Beschlussvorlage

4. Änderung des Bebauungsplan Nr. 32 - Gebiet südlich der Münchner Straße Hausnummern 7-23, Zugspitzstraße, Wendelsteinstraße, Jakob-Wagner-Straße westlich des Eschenwegs Hausnummern 2-10, östlich des I. Gewannenweges im Salmdorfer Feld und nördlich der Grundstücke Fl.-Nrn. 98, 663/21, 663/7 und 663/46; Behandlung der Stellungnahmen aus dem Verfahren § 3 Abs. 1 und § 4 Abs. 1 BauGB

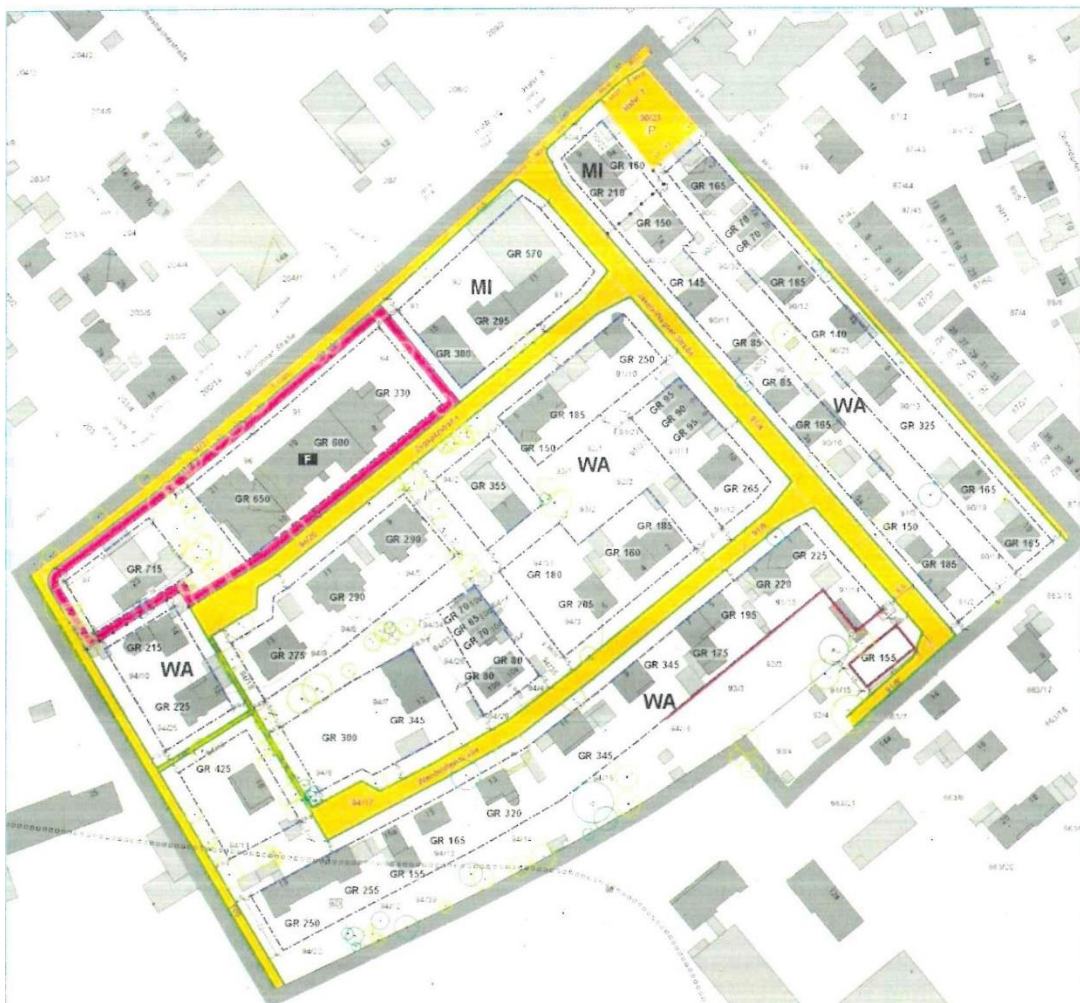
Die Festsetzungen unter A Punkt 9 sind insoweit in Ordnung, als dass ein erhaltenswerter Baumbestand bei Ausfall gleichwertig ersetzt werden muss. Bei einer Mindestgröße von 300 m² muss somit auf jedem Grundstück mindestens ein Baum der 1.-2. Wuchsklasse gepflanzt werden. Es fehlen aber gänzlich Festsetzungen für die weitere Bepflanzung der nicht bebauten Grundstücksflächen, so wie es in der Begründung unter Punkt 4.7 angegeben ist, um eine durchgehend durchgrünte Fläche sicherzustellen. Es werden weder Angaben zu Heckenbepflanzungen gemacht, noch zum Ausschluss von Heckenbepflanzungen mit Thujen, Scheinzypressen und Fichten. Durch fehlende Angaben zur Bepflanzung mit Hecken und Sträuchern bleibt die weitere Gestaltung der Gärten offen. Damit sind Schottergärten und beispielsweise die Verbauung und Verlegung von Kunstrasen möglich. Diese Möglichkeit ist umgehend durch entsprechende Punkte in die Festsetzungen mit aufzunehmen. Es gilt hier festzulegen, dass neben der Bepflanzung durch einen standortgerechten Baum auch standortgerechte, heimische bzw. klimaresiliente Sträucher und Bäume zu pflanzen sind. Nur so kann eine wirkliche Durchgrünung des Bauplangebiets gewährleistet werden. In den Hinweisen unter C Punkt 11 werden zwar Sträucher und Bäume der 3. Wuchsordnung zur Empfehlung aufgeführt, aber in den Festsetzungen unter A Punkt 9 Grünordnung nicht festgesetzt. Nur mit einer festgesetzten Mindestbepflanzung mit Sträuchern kann eine durchgängige Begrünung erreicht werden. Ebenso ist der Ausschluss von Heckenbepflanzungen mit Thuja, Scheinzypressen und Fichten mit aufzunehmen. Bestehende Hecken aus diesen Gehölzen sollen Bestandschutz haben. Ebenso ist ein Verbot von Schottergärten, sowie ein Verbot für das Verlegen und Verbauen von Kunstrasen durch einen eigenen Punkt festzuschreiben. Folgende Vorschläge zur Ergänzung werden hier gemacht:

Generell soll bei der Gestaltung der Gärten dem Bauherrn eine gewisse Flexibilität eingeräumt werden. Allerdings soll auch eine ausreichende Durchgrünung des Plangebiets gesichert und unbebaute Flächen bebauter Grundstücke sollen begrünt und gärtnerisch gestaltet werden. Weiterhin soll an dem Pflanzgebot festgehalten werden.
